Notitie bewonersvoorstellen “Knooppunt Droogbak”

Op 12 december 2020 heeft de bewonersgroep Singel een brief geschreven naar de gemeente met hierin drie voorstellen om het sluipverkeer wat op het Singel (huisnr 2) West en verder zijn weg vervolgt tegen te gaan.

B

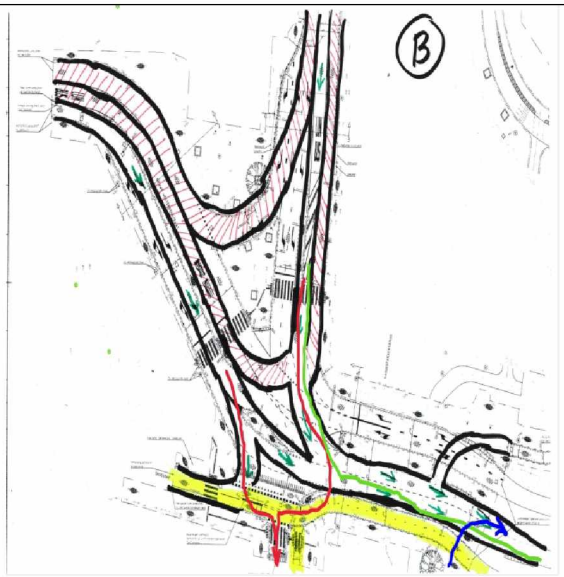
- Verkeer kan alsnog (mogelijk illegaal) doorsteken van Droogbak naar Singel
- Route naar Singel West vanaf Westertoegang wordt wel erg lang via Martelaarsgracht en via gebied/dwarsstraten naar Singel oost / Stromarkt en dan via de bypass naar Singel west.
- Conflict met tramreservering

Verder denken wij dat met deze drie varianten het verkeer op het Singel drukker wordt dan nu het geval al is. Dit komt vooral door het afwikkelen van het verkeer wat normaal afrijd via Stromarkt (en de straten ten zuiden hiervan) naar de Prins Hendrickkade. Al het verkeer zou in alle varianten moeten afrijden via Singel West. Wij hebben uw varianten, voorzien van aantekeningen van R&D, bij deze brief gevoegd.
